Groupe de travail de la sécurité passive

Soixante-quatorzième session

Règlement ONU n° 16 (Ceintures de sécurité)

**Proposition de série 10 d'amendements au Règlement
ONU n° 16 (Ceintures de sécurité)*****Communication de l'expert de la Finlande**

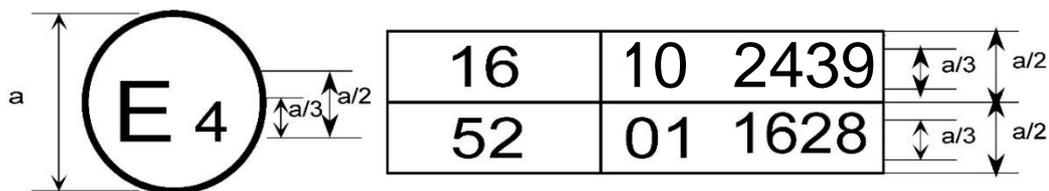
La marque d'homologation ci-dessus ... modifié par la série 10 d'amendements.

La marque d'homologation ci-dessus ... le Règlement ONU n° 16 comprenait la série 10 d'amendements, et le Règlement ONU n° 52 la série 01 d'amendements.

2. Exemples de marques d'homologation pour ce qui est des ceintures de sécurité (voir par. 5.3.5 du présent Règlement)

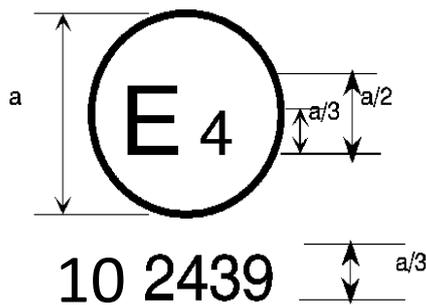
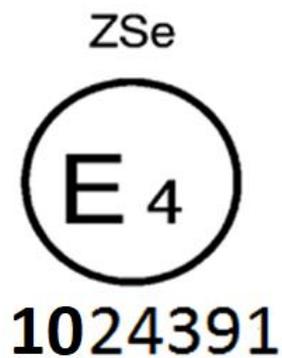
La ceinture ... les séries 06, 07, 08, ~~ou~~ 09 ou 10 d'amendements au moment de l'homologation.

La ceinture ... les séries 06, 07, 08, ~~09~~ **ou 10** d'amendements au moment de l'homologation.

La ceinture ... les séries 06, 07, 08, ~~09~~ **ou 10** d'amendements au moment de l'homologation.

La ceinture ... les séries 06, 07, 08, ~~09~~ **ou 10** d'amendements au moment de l'homologation.

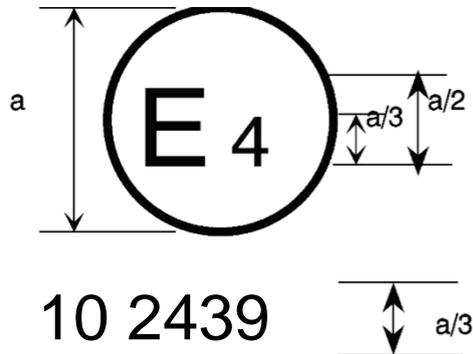
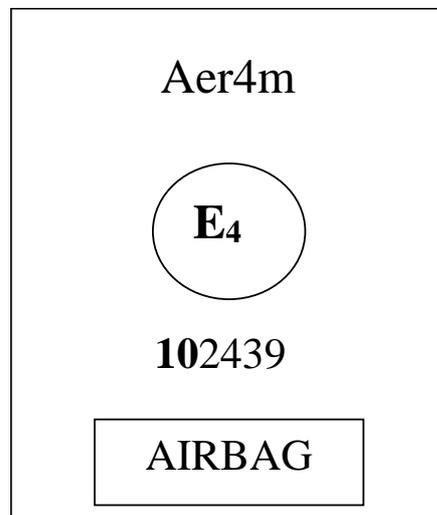
La ceinture ... les séries 06, 07, 08, ~~ou 09~~ **ou 10** d'amendements au moment de l'homologation. Cette ceinture ne doit pas être montée sur un véhicule de la catégorie M₁.

La ceinture ... les séries 06, 07, 08, ~~ou 09~~ **ou 10** d'amendements au moment de l'homologation. Cette ceinture de sécurité doit être montée sur un véhicule muni d'un coussin gonflable protégeant la place assise considérée. ».
